### Problème

### MEYLE-Version

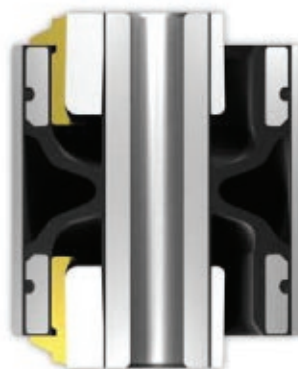
Perte du liquide hydraulique du à la surcharge

Grincement aux bras de suspension, restriction au niveau du confort et sécurité de conduite

Remplacement du support hydraulique par un support entièrement en caoutchouc

Aucune perte de liquide, durée de vie nettement allongée sans réduction du confort de conduite
